Projekt: **Neubaustrecke Tram Westtangente**  
**Antrag auf Planfeststellung**

Planbezeichnung: Lageplan Boschetsrieder Straße West Unterlage 8.2.5C  
Anlage Wasserrechtsantrag - mögliche Versickerungsbereiche

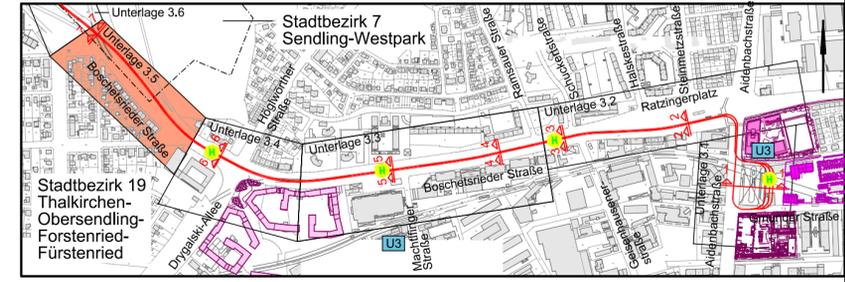
Trassierungsänderung  
Vorbehaltsmaßnahme Netzausbau

Ä2.2:  
Änderung Fahrleitungssystem -  
Entfall Mastenpaar
